PRODUCT CHANGE NOTIFICATION

ID-No.:001096440

- SFA 400/6
- SFA 400/10
- SFA 400/16,5

BLOCK Transformatoren-Elektronik GmbH

Abmessungen:	aktuelle Ausführung:	zukünftige Ausführung:

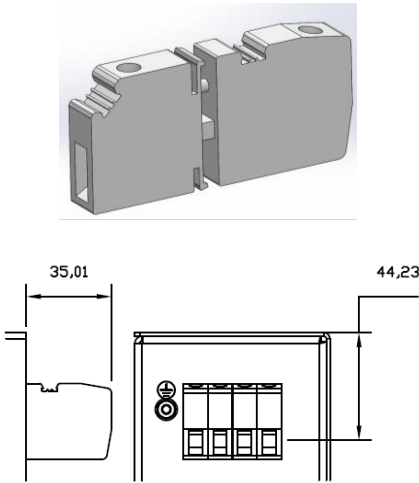
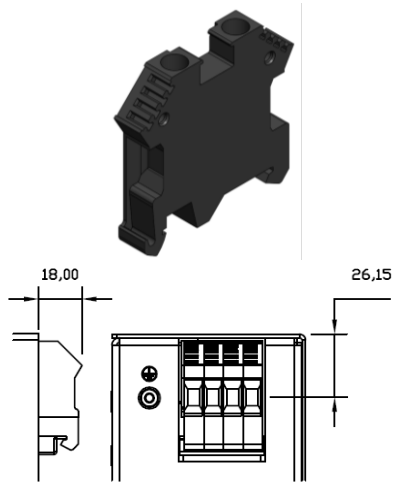
Im Rahmen einer Klemmenabkündigung durch unseren Lieferanten Phoenix Contact und der Standardisierung der Produktionsprozesse werden in Zukunft die alternativen Anschlussklemmen der Firma Conta Clip eingesetzt.

Klemmentyp	HDFK 10-HV	RK 6-10
Bemessungsstrom UL/CSA	65A	65A / 55A
Bemessungsstrom VDE	57A	57A
Bemessungsspannung UL/CSA	600V	600V
Bemessungsspannung VDE	1000V	800V
Leiterquerschnitt:		
Eindrähtig starr	0.5 - 16mm ²	0.2 – 10mm ²
Mehrdrähtig	0.5 - 10mm ²	0.2 – 10mm ²
Flexibel mit Aderendhülse	0.5 - 10mm ²	0.2 – 10mm ²
UL/CSA	24 – 6AWG	22 - 8AWG
Anzugsdrehmoment	1.5 – 1.8Nm	1.2 – 2.0Nm
